Stadt Stolpen

Bebauungsplan „Gewerbe- und Sondergebiet Rettungswache“

Behandlung der Anregungen und Hinweise zum Vorentwurf sowie Bestätigung des Entwurfes

Beschluss - Nr. .../2024

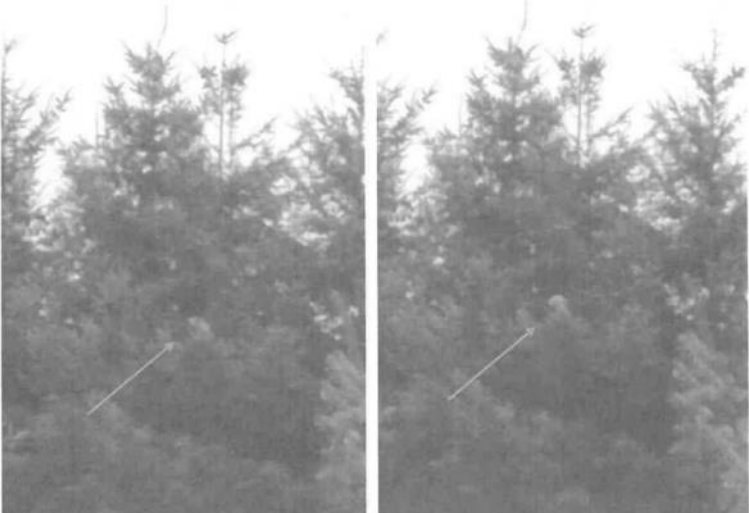
Lfd. Nr. - Stellungnahme der Behörde / des Bürgers	Abwägungsvorschlag	Beschluss-Vorschlag
<p>zu 2.4.2</p> <p>Vor Baubeginn ist durch den Bauausführenden eine aktuelle Auskunftserteilung einzuholen. Unsere Stellungnahme für Ihr Bauvorhaben gilt ein Jahr.</p> <p>Mit freundlichen Grüßen</p> <p>SachsenNetze HS.HD GmbH Region Heidenau</p> <p>  i. V. Thomas Mitschke  i. A. Frank Hertzschuch </p>	<p>Siehe vorherige Seite.</p>

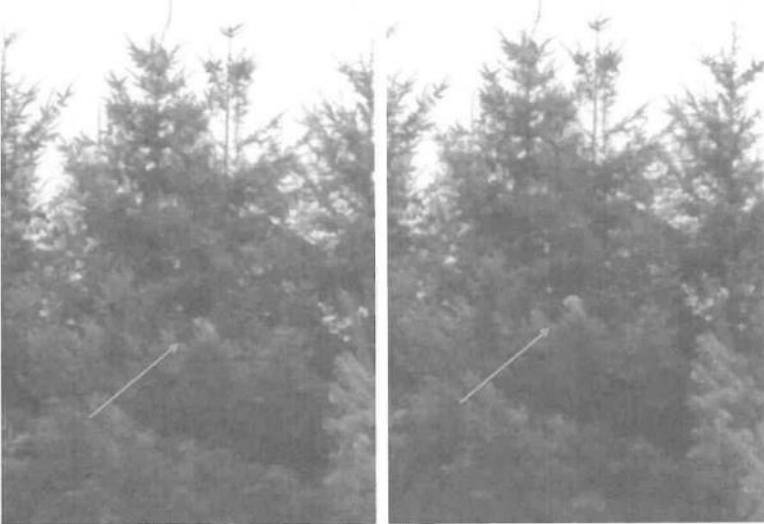
Lfd. Nr. - Stellungnahme der Behörde / des Bürgers	Abwägungsvorschlag	Beschluss-Vorschlag
<p>zu 2.7</p> <p>Zu 2.2.4 Tiere</p>  <p>Uhu am Rand der Weihnachtsbaumplantage (Screenshot aus Video)</p>  <p>Aufnahmen auf unserem Grundstück und an der Grenze der Planungsfläche</p>	<p>Soweit es sich aus diesen Aufnahmen und den nachgereichten Videoaufnahmen erkennen lässt, handelt es sich hier nicht um einen Uhu, sondern um eine Waldohreule.</p> <p>Entfernt ähnelt sie dem Uhu, ist jedoch deutlich kleiner und hat einen schlankeren Körper. Die Grundfarbe des Gefieders an der Oberseite der Flügel ist beige und braun-grau marmoriert. Die Unterseite ist eher heller mit dunklen Längsstrichen. Ihr Gesichtsschleier ist weiß umrandet. Die Waldohreule gilt in Deutschland als nicht gefährdet.</p> <p>Die untere Naturschutzbehörde hat dazu folgende Einschätzung verfasst (E-Mail, 07.03.24):</p> <p>„Die Waldohreule ist nicht im Anhang der Vogelschutzverordnung oder als Rote Liste Art aufgeführt. Weiterhin wurde auch in die Bundesartenschutzverordnung geschaut, in der die besonders oder streng geschützten Arten gelistet sind (siehe Anhang). Dort ist die Waldohreule ebenfalls nicht aufgelistet. Sie scheint also keinen besonderen Schutzstatus zu haben.</p> <p>Für Sachsen sind die Bestände regional unterschiedlich und es gibt auch Räume, in der sie eher seltener anzutreffen ist. Daher ist eine regionale Einschätzung der Wichtigkeit des Erhaltes von Lebensraumstrukturen sinnvoll. Hier hatte sich Uli Augst [örtlicher Ornithologe, Anm. d. Verf.] ja schon dementsprechend geäußert.</p> <p>Von der Landeshauptstadt Dresden liegt aktuell die Brutvogelkartierung von 2016 – 2020 vor. Zur Waldohreule stehen u. a. folgende Hinweise zum Schutz:</p> <p>Bestand und Bestandsentwicklung erfordern derzeit keine speziellen Schutzmaßnahmen. Wichtige Vorsorgemaßnahmen sind die Erhaltung und Nachpflanzung von Koniferen als bevorzugte Brutplätze und Tageseinstände im Winter.</p> <p>Brutplätze meist in Nadelbäumen, vor allem Kiefer, weniger in Laubbäumen.</p> <p>Für die Brut werden ausschließlich vorhandene Nester anderer Arten, insbesondere der Aaskrähne genutzt. Tagesruheplätze nach der Brutzeit in Laub- und Nadelbäumen, während des Winters vor allem in Koniferen und öfters in Ortslagen.“</p> <p>Fazit: Eine Beeinträchtigung für die Waldohreulen wird nicht gesehen, da die Omorikafichten als Eingrenzung um die komplette Weihnachtsbaumkultur von Herrn Kleinstäuber angelegt ist [,die vom geplanten Vorhaben nicht berührt werden, Anm. d. Verf.] und somit [bei Störung, Anm. d. Verf.] im Norden und Osten genügend Nadelgehölze als Tagesruheplätze zur Verfügung stehen.“</p>	<p>Siehe Seite 32.</p>
